DEPARTAMENTO DE CUNDINAMARCA
ALCALDÍA MUNICIPAL DE ZIPAQUIRÁ
SECRETARÍA DE OBRAS PÚBLICAS
PROCESO OBRAS PÚBLICAS
INFORME VISITA DE OBRA

FECHA	06/03/2025	DIRECCIÓN	LUDOTECA CULTIVARTE

Visita de inspección visual

PISO DETERIORADO

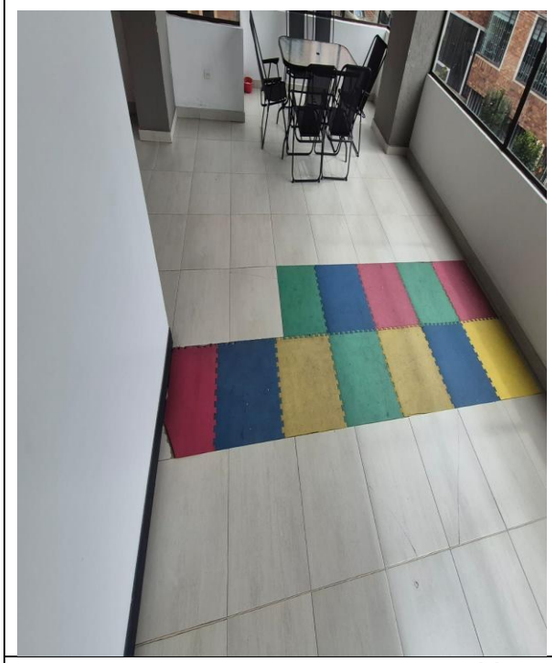
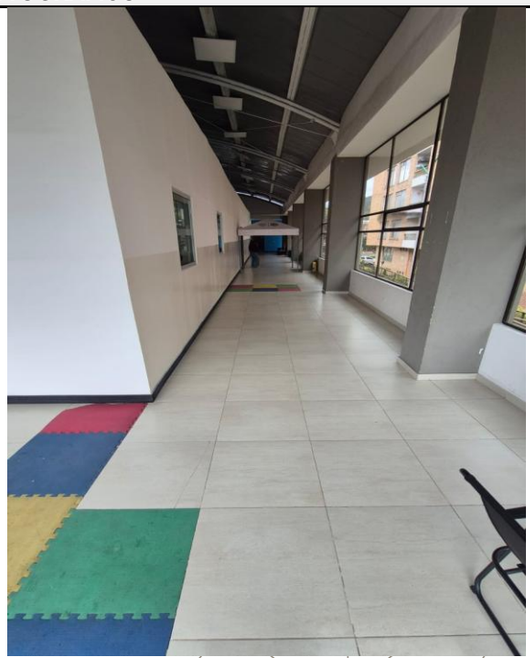
1. Piso desprendido y fisurado en algunas secciones de la edificación
2. Ausencia de división para los niños que asisten a la ludoteca y los adolescentes que asisten a diferentes programas

Durante la inspección se observó que el deterioro del piso afecta directamente la seguridad de los usuarios. Las fisuras y desprendimientos son indicativos de desgaste por uso intensivo o falla en el pegado de los materiales. Además, la ausencia de divisiones internas entre públicos de distinta edad limita la funcionalidad del espacio y podría afectar el enfoque pedagógico y de protección.

SOLUCIONES
1. Retiro y reinstalación del piso en las zonas afectadas, se recomienda que el nuevo revestimiento sea resistente al tráfico alto. 2. Instalación de división interna que permita separar de forma clara y funcional las áreas para niños y adolescentes.
